Изменение № 1 ГОСТ 11646—82 Детали крепления и сопрягаемые элементы колес тракторов, самоходных шасси, сельскохозяйственных машин, тракторных прицепов и полуприцепов. Размеры

Утверждено и введено в действие Постановлением Государственного комитета СССР по стандартам от 23.09.87 № 3638

Дата введения 01.12.87

Черт. 1

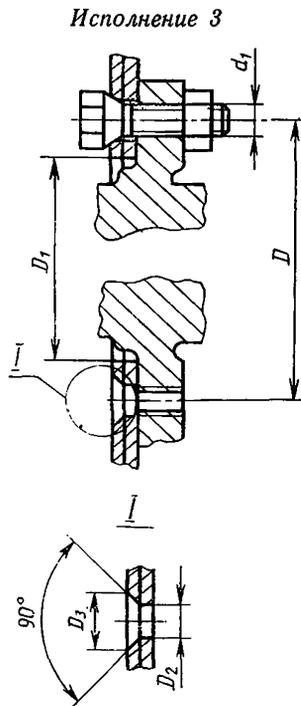
Пункт 2. Чертеж 1 дополнить исполнением 3 и новым вариантом исполнения выносного элемента 1 и примечанием:

Примечание. Чертеж не определяет способы крепления.

Исполнение 6

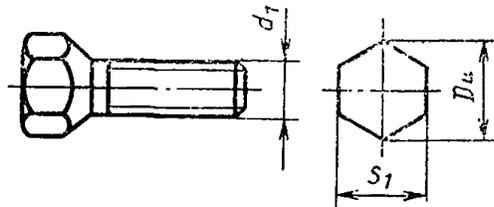
Пункт 7. Чертеж 2 дополнить исполнением — 6:
